用地平面図
国道219号越野尾二之渡工区
児湯郡西米良村大字越野尾
縮尺 1:500

区域変更区間

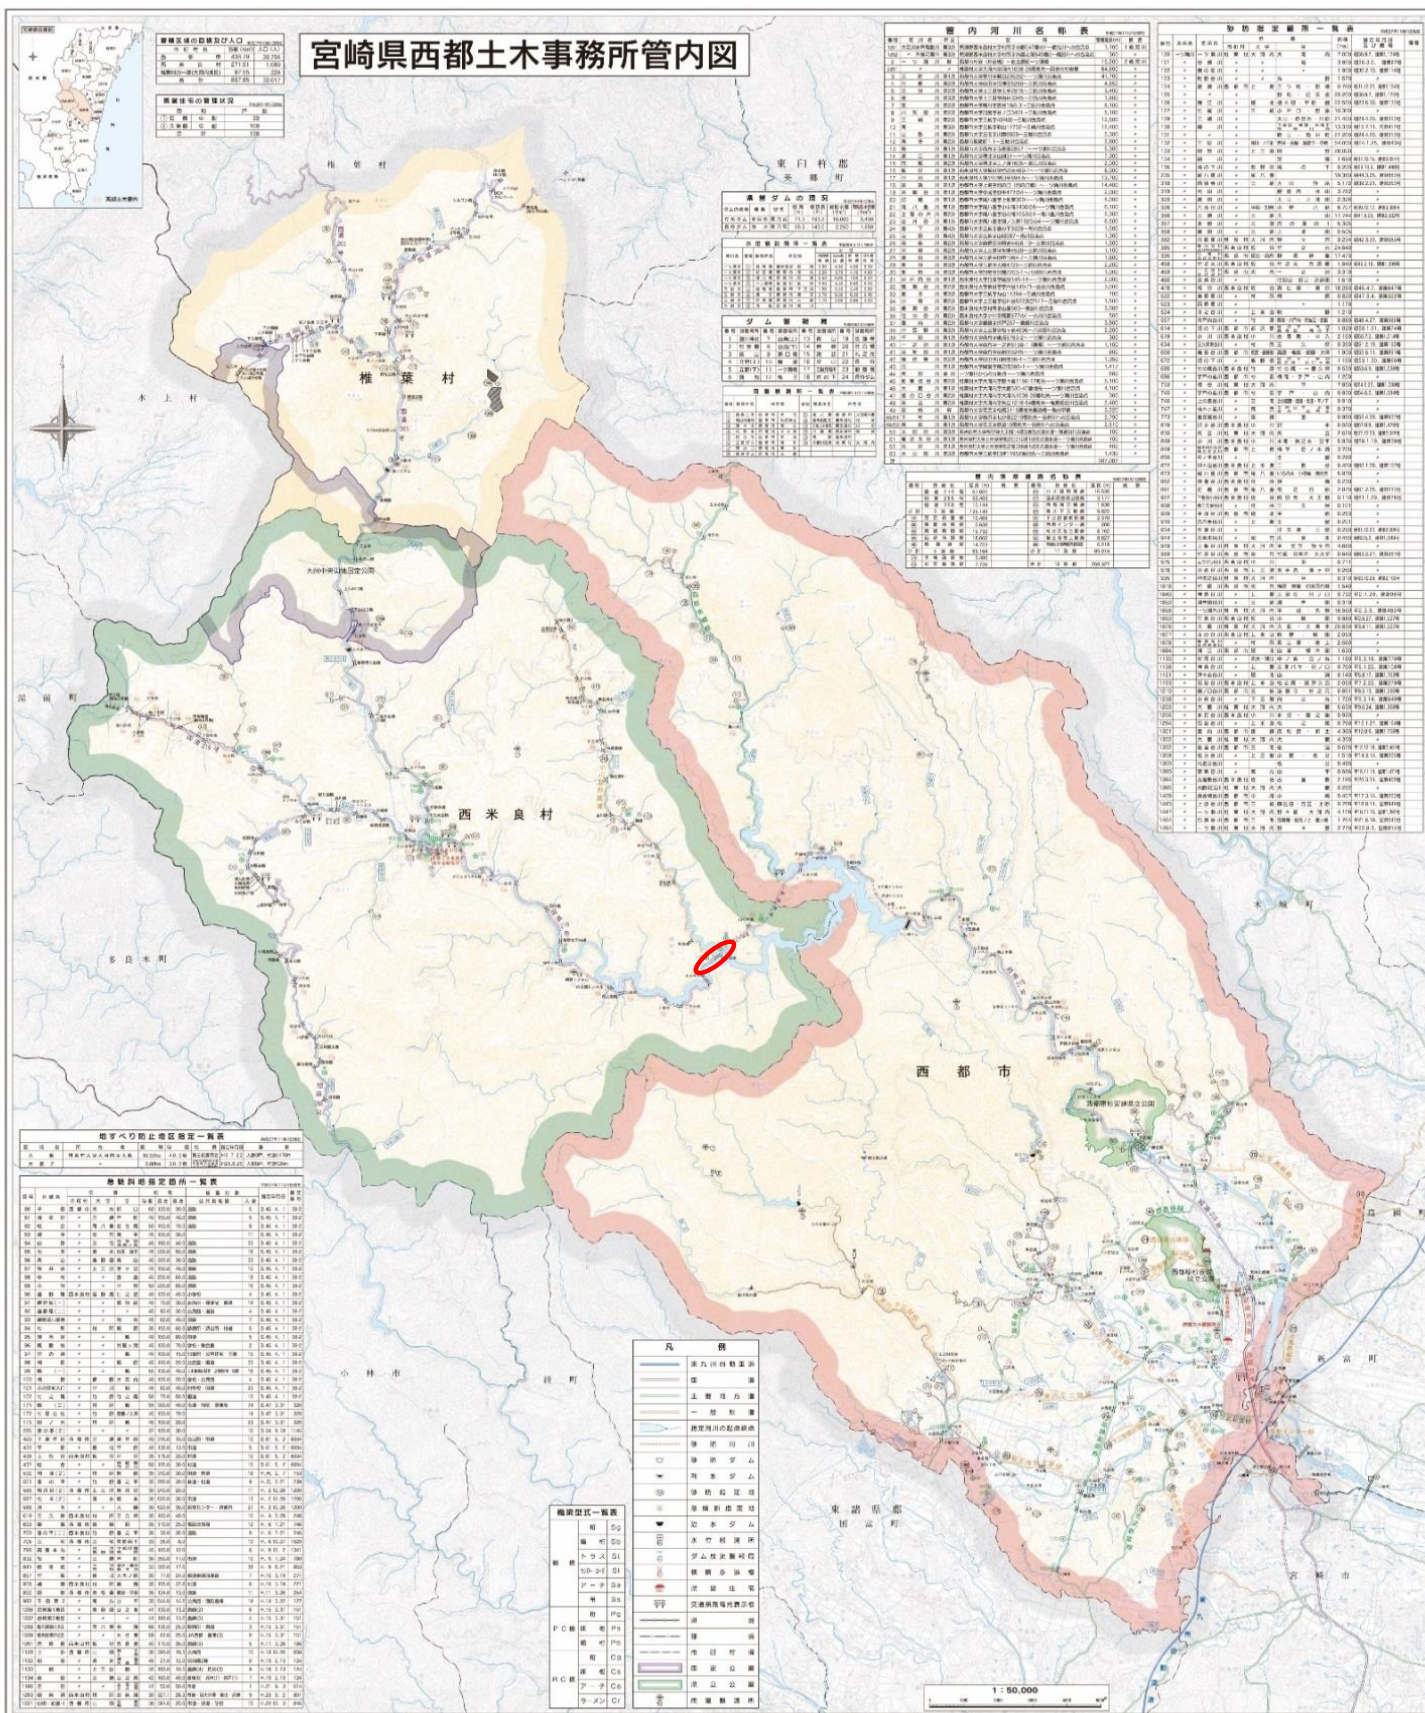
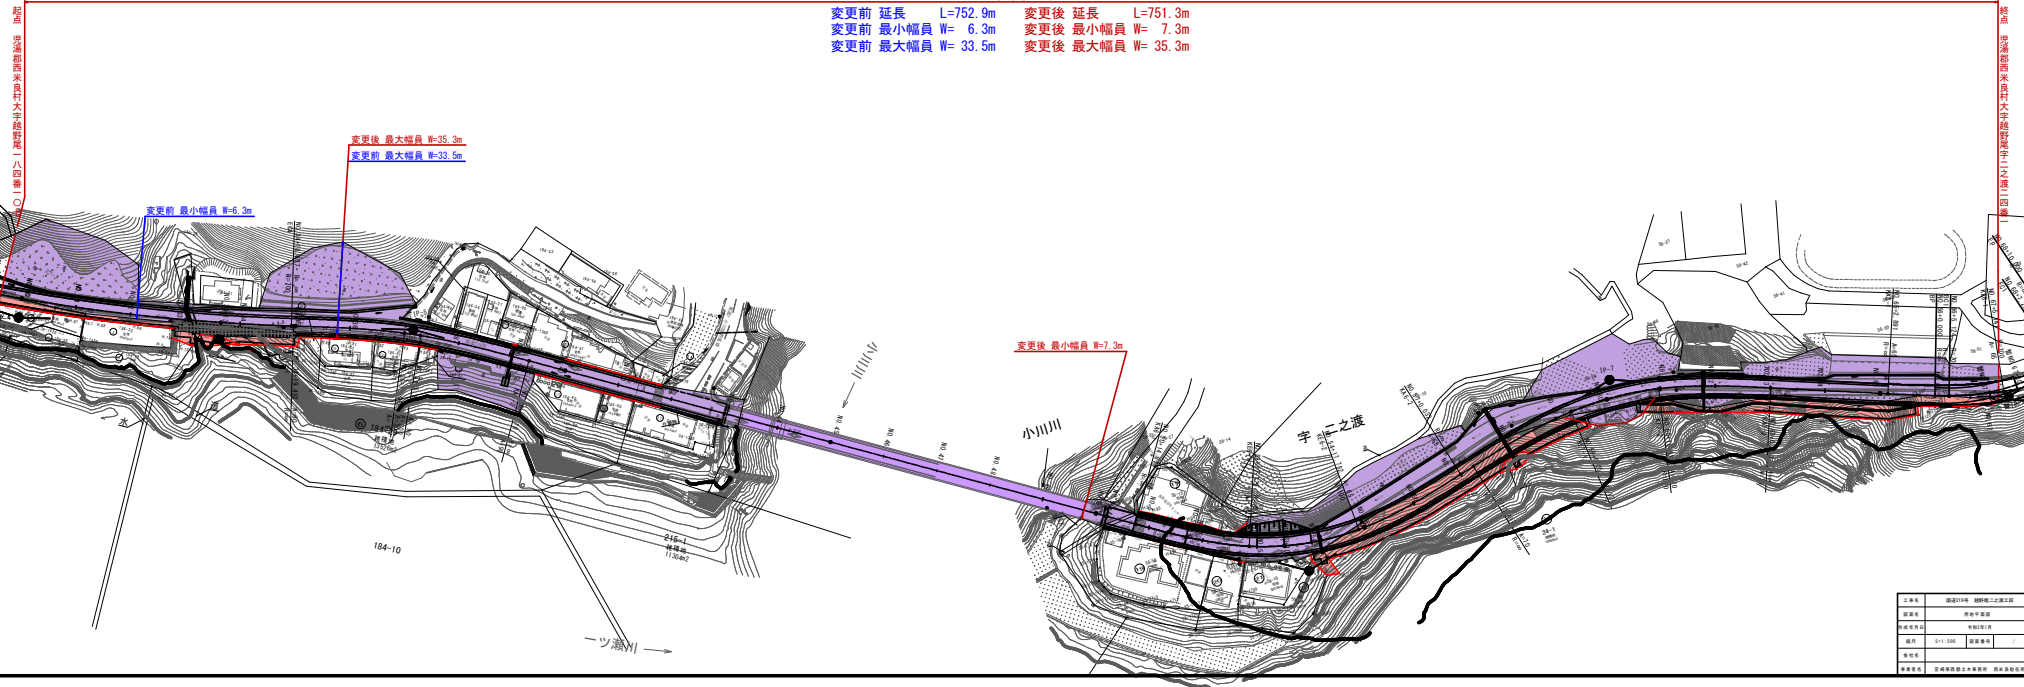
変更前 延長 L=752.9m 変更後 延長 L=751.3m
変更前 最小幅員 W= 6.3m 変更後 最小幅員 W= 7.3m
変更前 最大幅員 W= 33.5m 変更後 最大幅員 W= 35.3m
